监 理 联 系 单

工程名称：瑞能光伏科技（句容）有限公司 200KWp 分布式光伏发电（江苏盈科）项目

编号：ZHJL-JSYK-LXD-004

事由：关于施工现场电缆敷设相关问题

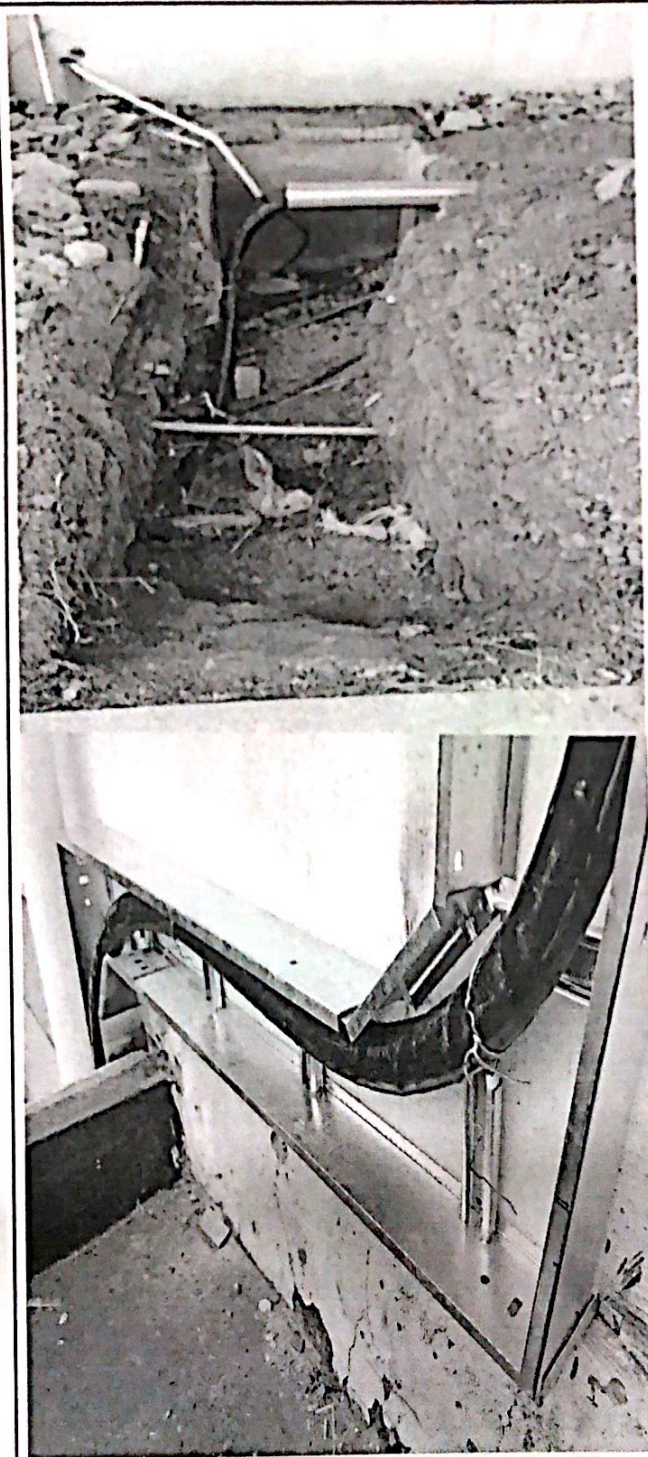
目前正在敷设交流电缆，存在以下几点问题：

- 1、 电缆下墙处镀锌钢管管口未处理，毛刺较多，电缆表面有划伤现象，且该位置电缆敷设时转角未满足电缆最小转弯半径。
- 2、 下墙桥架至厂房飞檐处为连续直角转弯，该处电缆敷设必须满足规范要求的转弯半径。
- 3、 关于电缆沟因厂区地下埋有缆线无法达到要求事项，目前收到建设单位指示，要求先将镀锌钢管连接放置电缆沟内，确定好现场情况后方可施工（管道要求焊接，焊接前做好管口处理，做成喇叭口或者清理管口毛刺，焊接后做好防腐处理，转角需增加弯头）
